華夏海灣 管材規格量測

需確認2個問題可行性(6# 與 2#皆需滿足)

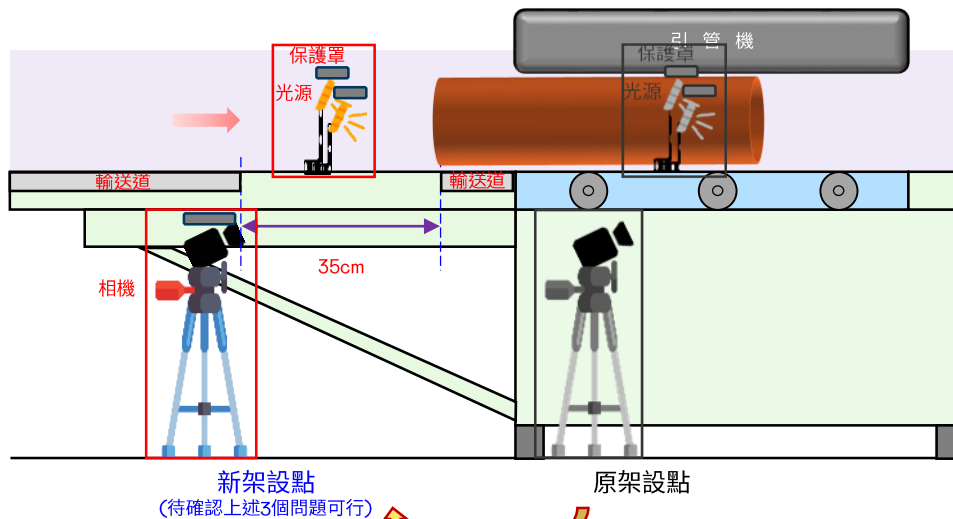
原架設點	新架設點
1. 需拆卸1個滾輪 2. 部分產線機台支撐架需破壞, 另外找地方焊支撐架 (9/7場勘2#線, 發現部分管材停止位置較前, 為了符合相機拍攝視野, 相機需平移往後, 但中間會被機台支撐架遮擋)	1. 不需拆卸滾輪 2. 不需破壞機台支撐架 3. 引管機前需保留35cm空間

Q1. 引管機前面
需保留35cm的空間

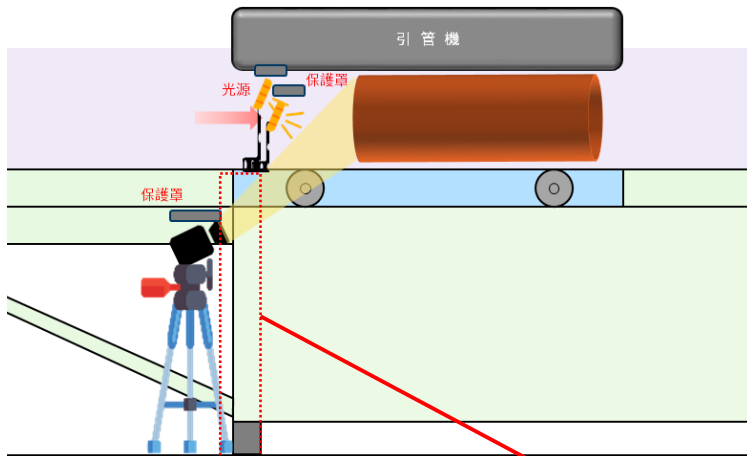
Q2. 此處需鑽2個M6孔
作為固定光源使用

9/7 場勘2#線發現部分管材停止位置較前，為了符合相機拍攝視野，相機需平移往後，但中間會被機台“支撐架遮擋”
